RI.271.12.24

WYJAŚNIENIE I ZMIANA TREŚCI SPECYFIKACJI WARUNKÓW ZAMÓWIENIA

Dotyczy: przetargu nieograniczonego na realizację zadania pn.: „Budowa Szkoły Podstawowej w Wiszni Małej ETAP II”

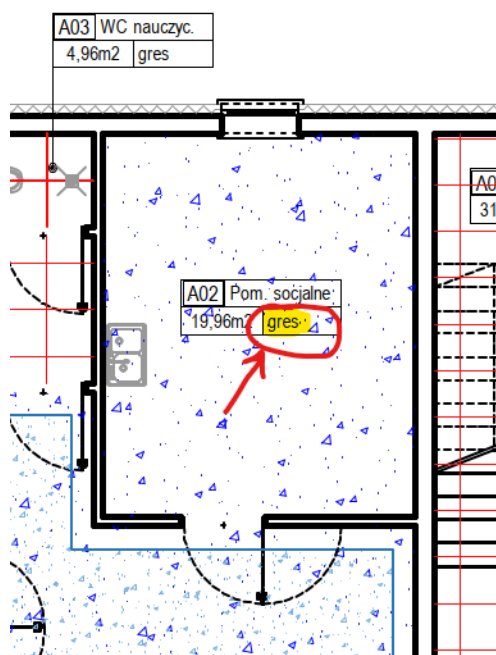
22. Proszę o doprecyzowanie/weryfikację sufitów dla pomieszczeń węzła gastronomicznego.

Na rysunku A26 wszystkie pomieszczenia mają sufity podwieszane, natomiast na rysunku A4 na przekroju D-D kuchnia posiada sufit wykończony tynkiem cementowo-wapiennym, a pozostałe pomieszczenia sufit podwieszony na wysokości +3.0m. Na przekroju B-B pomieszczenia węzła sanitarnego mają sufit podwieszany na wysokości +3.3m.

Odpowiedź: Z uwagi na duże zagęszczenie kanałów wentylacyjnych w pomieszczeniu kuchennym istnieje możliwość częściowej rezygnacji sufitów podwieszanych, powyższy zakres będzie możliwy do oszacowania na etapie realizacji. Na etapie przetargu należy wycenić sufity podwieszane we wszystkich pomieszczeniach kuchennych oraz płytki na całą wysokość w pomieszczeniu kuchennym.

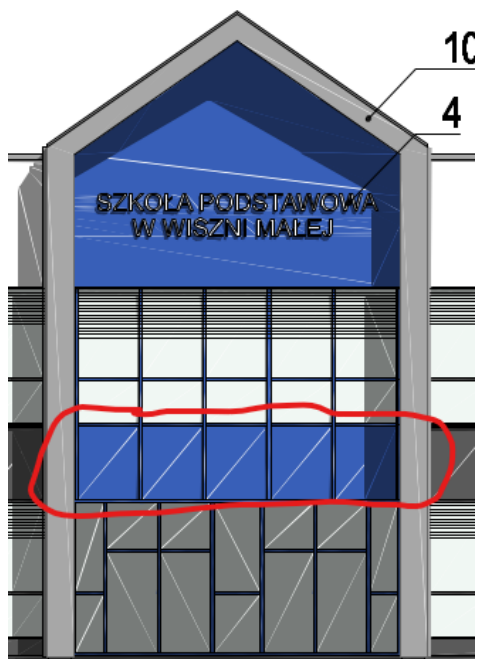
25. Proszę o doprecyzowanie wykończenia fragmentu fasady nad wejściem głównym do budynku.

Elewację wykonać jako zabudowa z płyt zgodnie z opisem ściany SZ4 czy jako pas nieprzezierny przegrody szklanej S9?

Płyty nie są uwzględnione w rysunku z detalem fasady ani w zestawieniu przegród szklanych (fasada o wysokości 2,7m).

Odpowiedź: Elementy wskazane na powyższym rysunku należy wykonać w formie płyt HPL zgodnie z powyższym opisem.

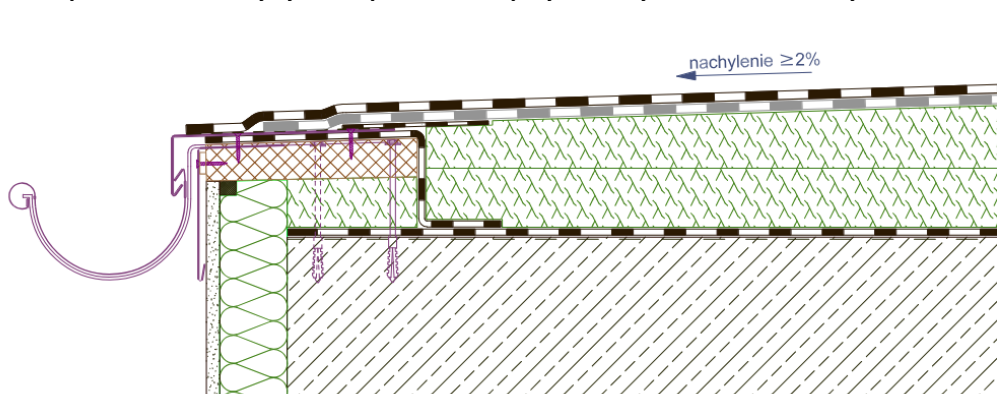
39. Czy Zamawiający ma jakieś wymagania dotyczące współczynnika g pakietów szybowych (zwłaszcza do okien i fasad o ekspozycji południowej oraz południowej +/- 45stopni)? Czy Zamawiający będzie wymagał zastosowania szkła selektywnego dla wskazanych ekspozycji.

Odpowiedź: Współczynnik g dla pakietów szybowych powinien być mniejszy niż 0,5. Dla okien od strony południowej i zachodniej należy stosować pakiety z powłoką symetryczną.

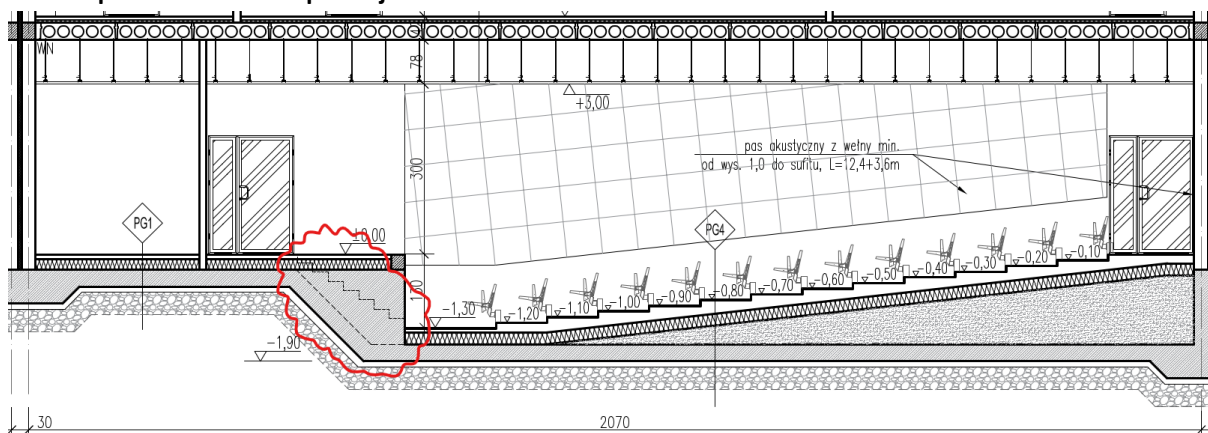
143. Prosimy o zamieszczenie zestawienia zbrojenia i rysunku szalunkowego płyty schodkowej gr. 15 cm przedstawionej na warstwie PG4 Przekroju (w auli).

Odpowiedź: W załączeniu przekazujemy rysunek zbrojenia z zestawieniem stali.

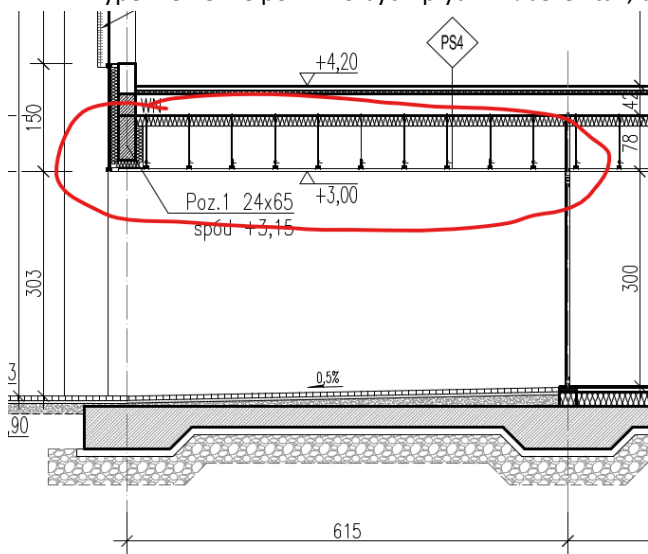
147. Nie ma możliwości wykonanie klatki schodowej PS3, w kosztorysie ETAP II zawarte są schody żelbetowe (poz. 212), natomiast przygotowanie i montaż zbrojenia znajdują się w kosztorysie OPCJA (poz. 167).

Odpowiedź: Zamawiający informuje, że klatkę schodową PS3 należy wykonać w Etapie II.
